# NEWS Aftermarket

AM03 / 2022

## Changement successif des étriers de ressort BPW pour ECO Air

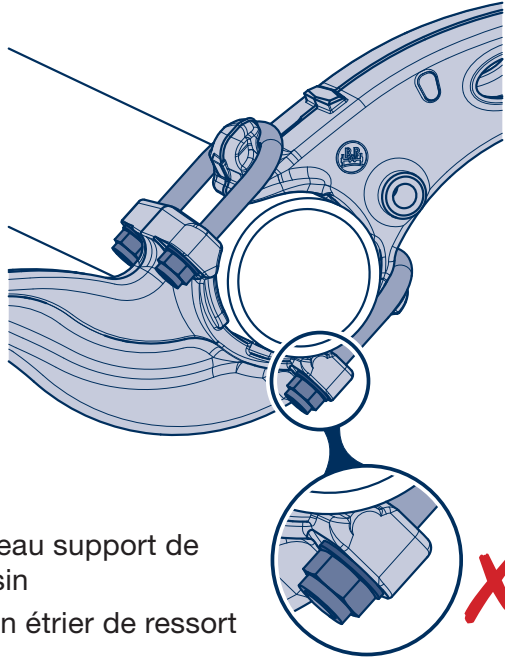
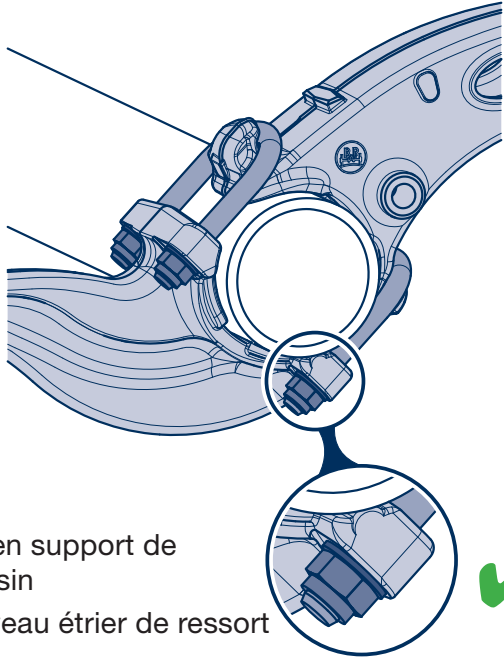
Les étriers de ressort seront en effet allongés de 5 mm. Cet allongement permettra une modularité et un futur élargissement du module de suspension pneumatique BPW.

Les étriers de ressort à remplacer peuvent être utilisés jusqu'à l'introduction de la nouvelle génération de supports de coussin BPW (introduction par étapes à compter du 2e trimestre 2022).

Le passage à la nouvelle génération d'étriers de ressort aura lieu une fois les stocks BPW épuisés. Cette nouvelle génération est entièrement rétrocompatible.

Information importante : Les étriers de ressort à remplacer ne seront pas fournis en tant que pièces détachées sur le marché des pièces de rechange, et peuvent être combinés avec la nouvelle génération de supports de coussin BPW (à partir du 2e trimestre 2022) !
